Tilsynsrapport

sak 2018-05

Klimatilpassing i driftsfasen – skred
Statens vegvesen, Region midt

Saksnummer	2018-05
Publiseringsdato	05.07.2018
Tilsynslag	Stefan Karlstrøm, tilsynsleder Sverre Slettemark, fagrevisor veg Tonje Tvilde, fagrevisor juridisk
Tilsynspart	Statens vegvesen, Region midt

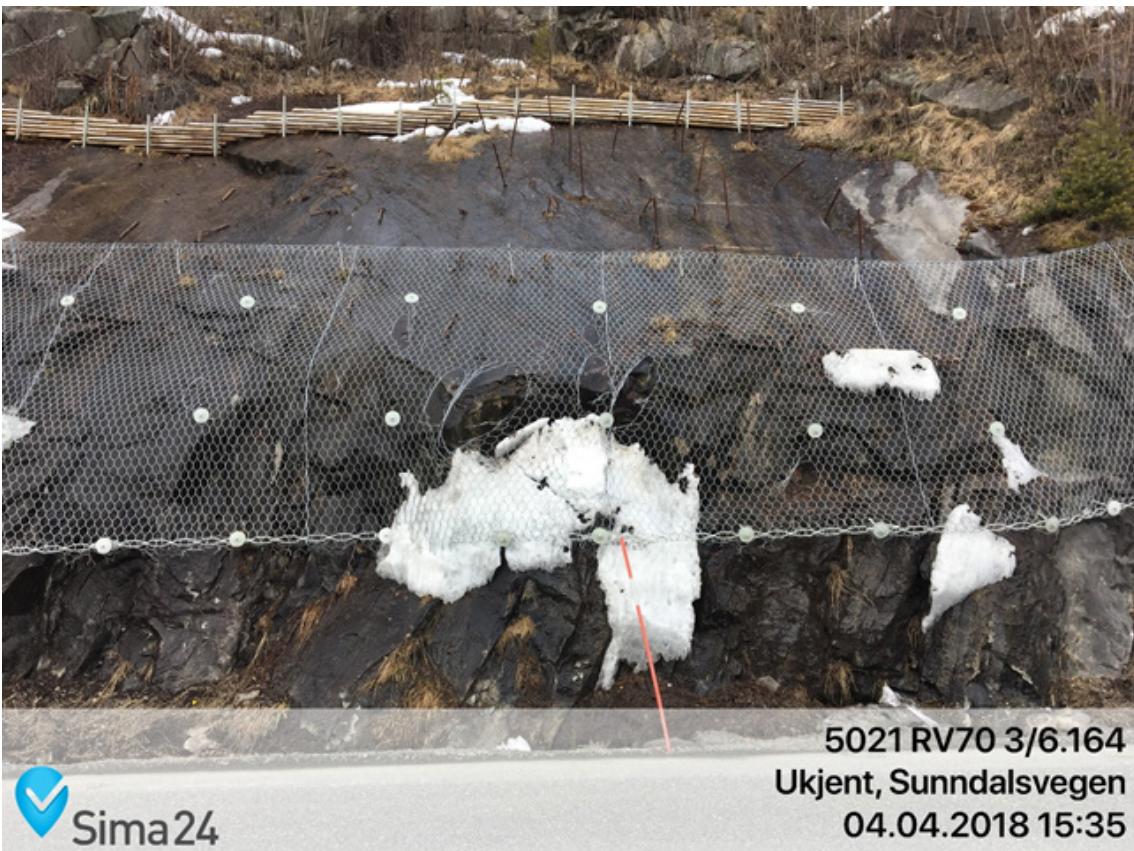
Biletet til venstre syner nedfall av stein i nett. Under inspeksjon fann Vegtilsynet at om lag 50 prosent av netta på dei undersøkte strekningane hadde nedfall av stein.

Biletet til høgre syner vegetasjon i nett. Under inspeksjon fann Vegtilsynet at om lag 65 prosent av netta på dei undersøkte strekningane hadde vegetasjon.
